hanil science industrial 社微量高速遠心機仕様変更のお知らせ

Smart 13 小型微量高速遠心機

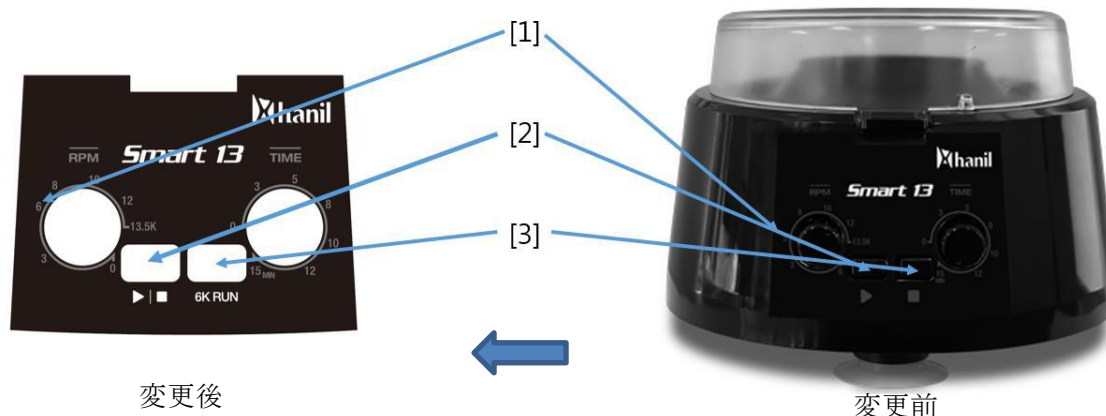
[1] 回転数調整ノブの目盛 5 を削除し 6 を追加

[2] スタートボタン、ストップボタンを一つのボタンに統合

[3] 6K RUN ボタンを追加

調整ノブの 6,000rpm の位置を明確にし、6K RUN ボタンにて 8 連 PCR チューブ用ローター（型番 A0.2-32）使用時の 6,000rpm での運転を容易にするため
